詳細設計段階における対応状況（竜巻防護ネット）

2021年2月12日
02-他-F-17-0003_改

設置許可段階	詳細設計段階	備考
<p>まとめ資料からの設計進捗点の抽出</p> <p>(記載について)</p> <ul style="list-style-type: none">・ 設置許可段階（まとめ資料）から設計進捗があった内容を抽出し、詳細設計段階における対応と対比した。・ 抽出結果を踏まえ、以下の3点に分類し備考欄に記載した。<ul style="list-style-type: none">①海水ポンプ室の側壁及び隔壁の補強計画を踏まえた竜巻防護ネットの配置設計進捗 【例】フレーム基数の変更（5基⇒4基） 大梁の支持位置変更（プラケット廃止）②設置許可段階での説明事項を踏まえた耐震及び強度計算方針の設定並びに方針に基づく設計進捗 【例】構造強度評価フロー図の設定 ゴム支承に係る特性試験を踏まえた剛性の設定③記載適正化（内容に変更なし）	<p>詳細設計段階における対応</p>

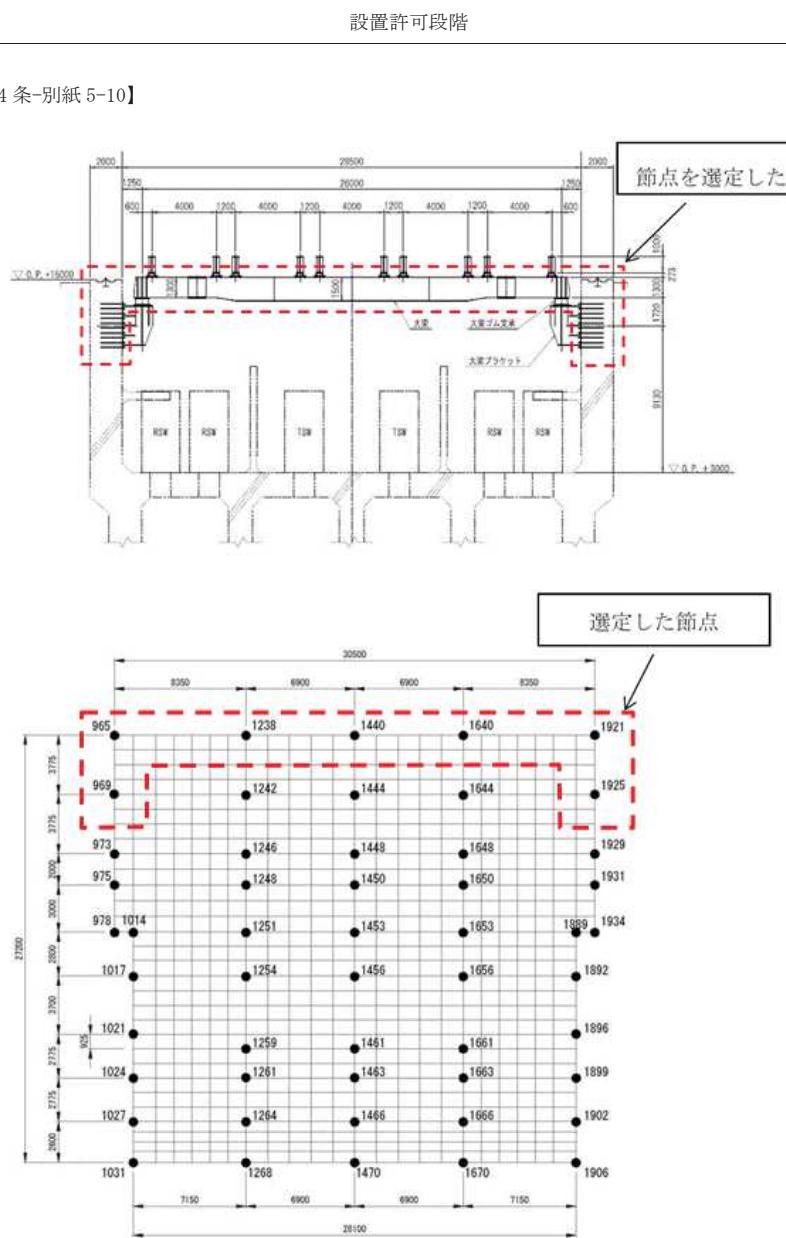
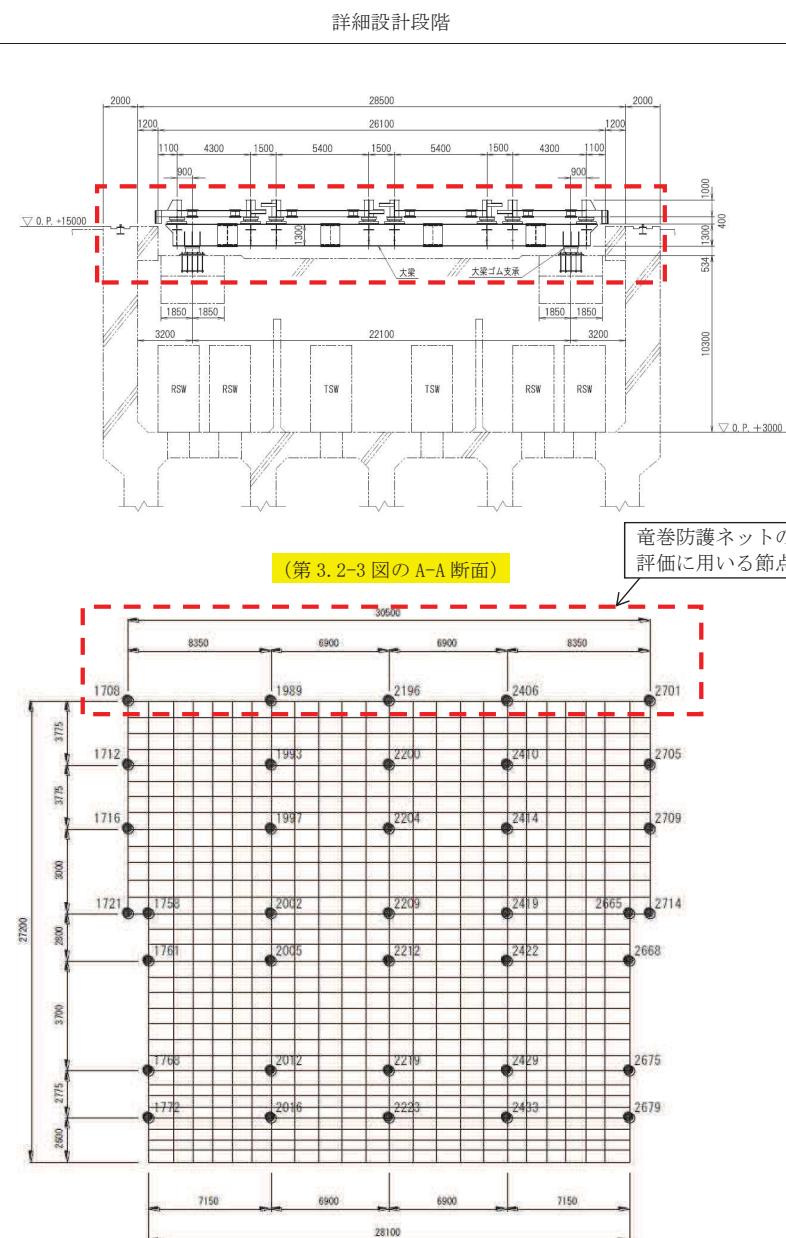
防護板	フレーム(FR1)付	1式																																																																									
	フレーム(FR2)付	1式																																																																									
	フレーム(FR3)付	1式																																																																									
	フレーム(FR4)付	1式																																																																									
	総質量	358																																																																									
<p>【4条-別紙5-7】</p> <p>3.2 設計用床応答スペクトル</p> <p>第3.2-1図に設計用床応答スペクトルの作成フローを示す。</p> <p>基準地震動Ssの海水ポンプ室の床応答のうち、竜巻防護ネットの設置位置を考慮して適用する節点を選定し、その節点の応答スペクトルを包絡した包絡スペクトルを用いる。なお、包絡スペクトルは周期軸方向に±10%拡幅して、設計用床応答スペクトルを作成している。</p> <p>海水ポンプ室の地震応答解析は、海水ポンプ室の補機ポンプエリアを対象とした東西方向の断面（弱軸断面）形状を考慮した地盤一構造物連成の2次元時刻歴非線形解析を用いて算出している。地震応答解析モデルには竜巻防護ネットの質量を反映して地震応答を算定し、竜巻防護ネット設計用の床応答を算定している。竜巻防護ネットの設計により算定される海水ポンプ室への反力を、海水ポンプ室の3次元構造解析モデルの竜巻防護ネット支持部へ作用させ、間接支持機能（海水ポンプ室）を有する設計としている。海水ポンプ室と竜巻防護ネットの相互関係の詳細については第3.2-2図に示す。また、海水ポンプ室と竜巻防護ネットの動的な相互作用の影響について検討した結果を添付資料9に示す。</p> <p>なお、海水ポンプ室の地震応答解析モデルについては現在、審査を進めているところであるた</p>	<p>3.2 設計用床応答スペクトル</p> <p>第3.2-1図に設計用床応答スペクトルの作成フローを示す。</p> <p>基準地震動Ssの海水ポンプ室の床応答スペクトルのうち、竜巻防護ネットの設置位置を考慮して適用する節点を選定し、その節点の基準地震動Ss 7波による全ての床応答スペクトルを包絡した包絡スペクトルを作成する。その後、包絡スペクトルは地震応答の基本ケースに対して周期軸方向に±10%拡幅し、地震応答の不確かさケースに対しては拡幅せずに設計用床応答スペクトルとして作成する。設計用床応答スペクトルの作成に係る詳細は、添付書類「VI-2-1-7 設計用床応答曲線の作成方針」に示す。</p> <p>海水ポンプ室の地震応答解析には、海水ポンプ室の補機ポンプエリアを対象とした東西方向の断面（横断面）形状及び南北方向の断面（縦断面）を考慮した地盤一構造物連成の2次元時刻歴非線形解析を用いている。地震応答解析モデルには竜巻防護ネットの質量を反映し、地震応答解析により、竜巻防護ネットの評価用の床応答スペクトルを算定する。竜巻防護ネットの地震応答解析により算定される海水ポンプ室への反力を、海水ポンプ室の3次元構造解析モデルの竜巻防護ネット支持部に反映し、間接支持機能（海水ポンプ室）を有する設計としている。海水ポンプ</p>	<p>分類②</p> <p>(水平2方向地震波の使い分け) 横断面より得られる設計用床応答スペクトルと、縦断面より得られる設計用床応答スペクトルを耐震計算に適用した。</p>

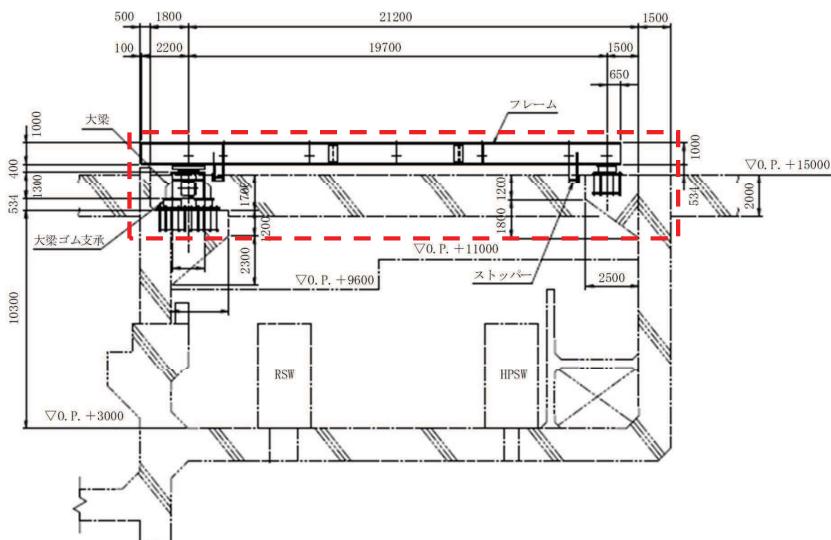
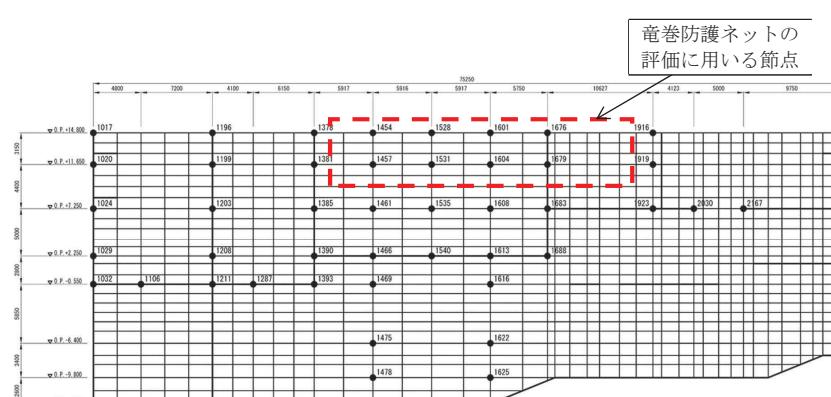
設置許可段階	詳細設計段階	備考
<p>【4条-別紙5-10】</p>  <p>第3.2-3図 海水ポンプ室の地震応答解析モデル図</p>	 <p>(第3.2-3図のA-A断面)</p> <p>竜巻防護ネットの評価に用いる節点</p> <p>(a) 横断面</p> <p>第3.2-4図 海水ポンプ室の地震応答解析モデル図 (1/2)</p>	<p>分類②</p> <p>(フレーム基数の変更、プラケットの廃止・支持壁変更)</p> <p>フレーム基数の変更、プラケットの廃止・支持壁変更を反映した海水ポンプ室の解析モデル図を反映した。</p> <p>分類②</p> <p>(水平2方向地震波の使い分け)</p> <p>横断面より得られる設計用床応答スペクトルと、縦断面より得られる設計用床応答スペクトルを耐震計算に適用した。</p> <p>(階層包絡した地震波を適用)</p> <p>節点を階層包絡することに伴い、竜巻防護ネットの評価に用いる節点を選定した。</p>

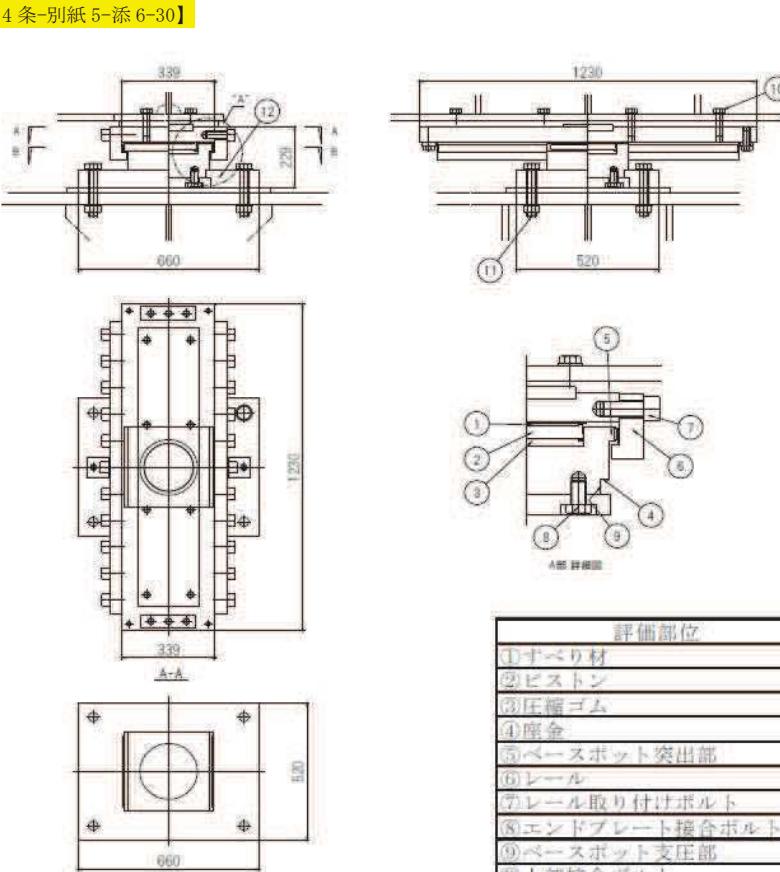
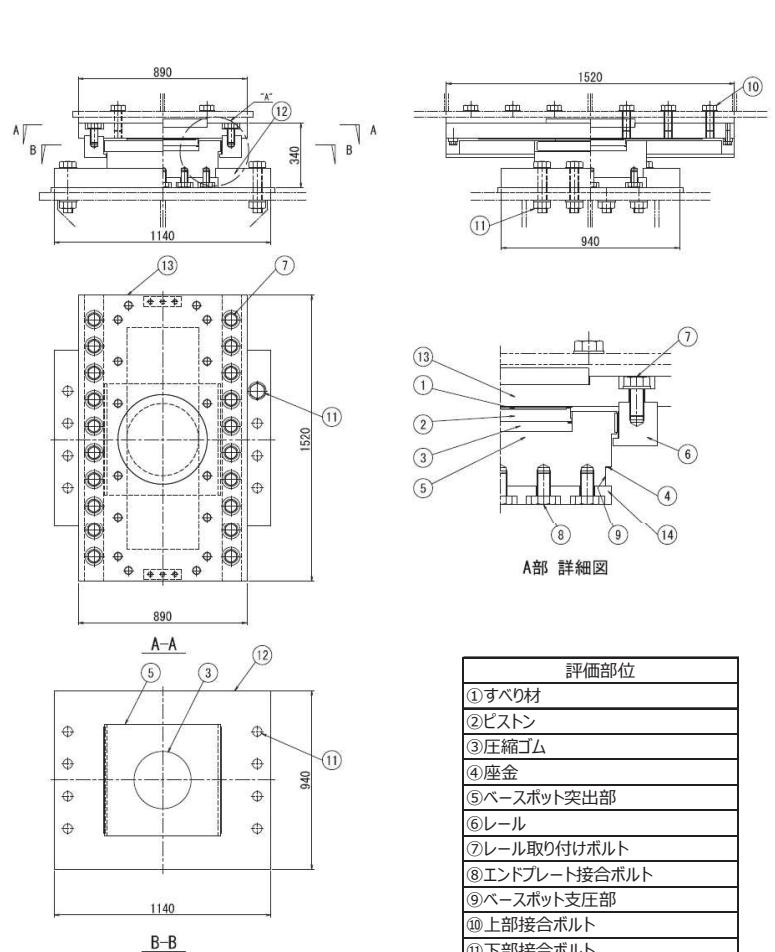
設置許可段階					詳細設計段階					備考		
【4条-別紙5-36】					第4-1表 構造成立性確認結果 ^{*1}							
評価対象		評価項目	発生値 (MPa)	許容限界 (MPa)	裕度	評価対象		評価項目	発生値 (MPa)	許容限界 (MPa)	裕度	
フレーム	主桁	組合せ	225	343	1.52	フレーム	主桁	組合せ	234	343	1.46	分類① (評価用地震波の設計進捗) プラケットの廃止・支持壁変更を反映した地震波を適用した。
	横補強材	組合せ	167	343	2.05		横補強材	組合せ ^{*2}	0.56	1	1.78	
	プレース	圧縮応力	42	91	2.16		プレース	圧縮応力	17	62	3.64	
大梁	大梁フレーム	組合せ	253	364	1.43	大梁	大梁	組合せ ^{*2}	0.68	1	1.47	分類② (水平2方向地震波の使い分け) 東西方向の断面より得られる設計用床応答スペクトルと、南北方向の断面より得られる設計用床応答スペクトルを耐震計算に適用した。
プラケット	プラケット本体	組合せ	153	343	2.24		せん断ひずみ ^{*2}	109	250	2.29		
	アンカーボルト	引張応力	146	275	1.88		圧縮応力	4	23	5.75		
大梁ゴム支承	ゴム支承本体	せん断ひずみ ^{*2}	126	250	1.98		引張応力	0.6	2.0	3.33		
		圧縮応力	4.0	23.1	5.77		内部鋼板	引張応力	43	280	6.51	
		引張応力	0.9	2.0	2.22		ゴム支承取付ボルト	引張応力	133	420	3.15	
	内部鋼板	引張応力	43	280	6.51	基礎ボルト	引張応力	81	257	3.17		
	ゴム支承取付ボルト	引張応力	116	420	3.62		せん断ひずみ ^{*2}	92	250	2.71	分類③ (竜巻防護ネット解析モデルの設計進捗) 部材断面寸法の設計進捗を反映した解析モデルで評価した。	
フレームゴム支承	ゴム支承本体	せん断ひずみ ^{*2}	140	250	1.78		圧縮応力	2	23	11.50

第II.1.1-2図 海水ポンプ室の今回工認モデル（非線形ソリッド要素）

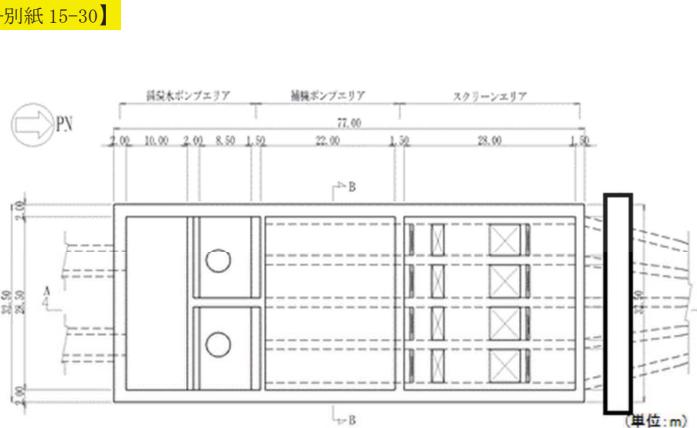
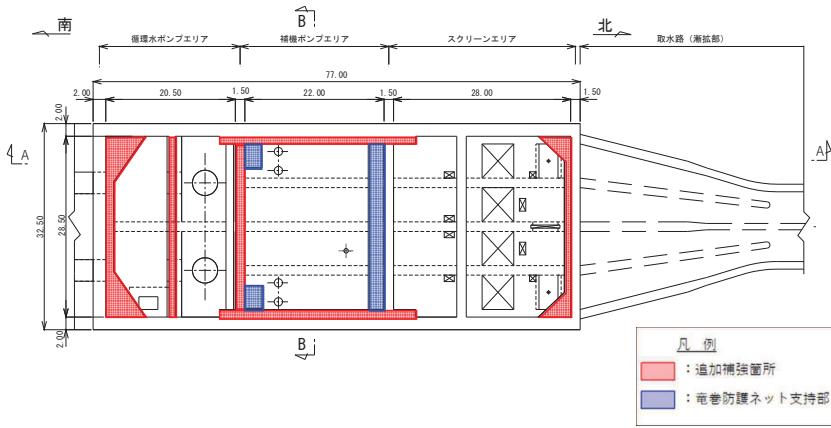
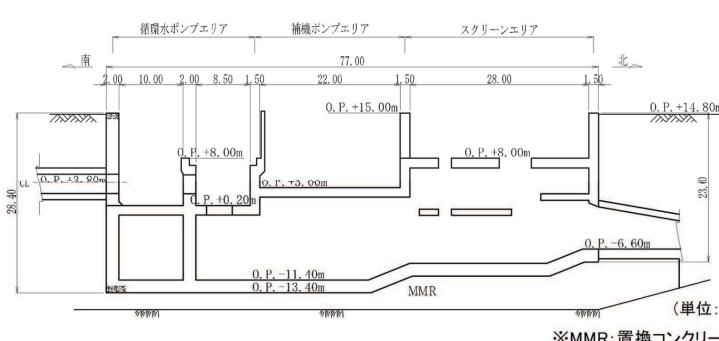
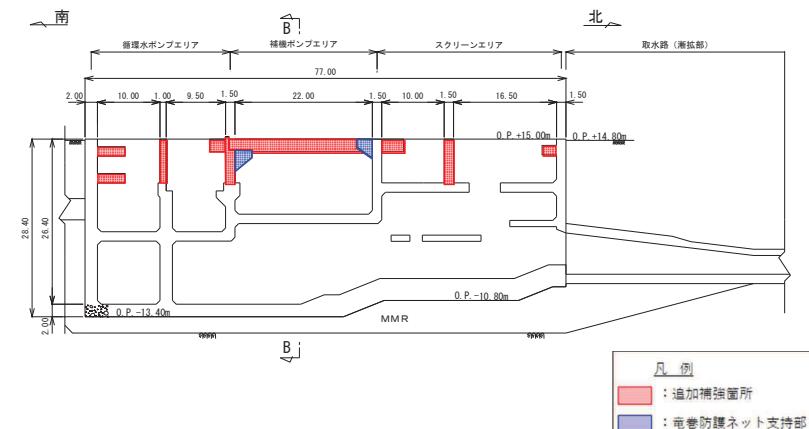
設置許可段階	詳細設計段階	備考
<p>【4条-別紙15-28】</p>		<p>分類① (隔壁、補強梁の追加) 曲げ・軸力系の破壊に対し、 許容限界を確保するため部材 を追加した。 また、せん断破壊に対して は、後施工せん断補強工法によ る補強を行うこととした。</p> <p>分類② (竜巻防護ネット支持部追加) 海水ポンプ室の設計進捗に 伴い、補機ポンプエリアの南北 の隔壁を補強のうえ支持部材 (コーベル) を追加した。</p>
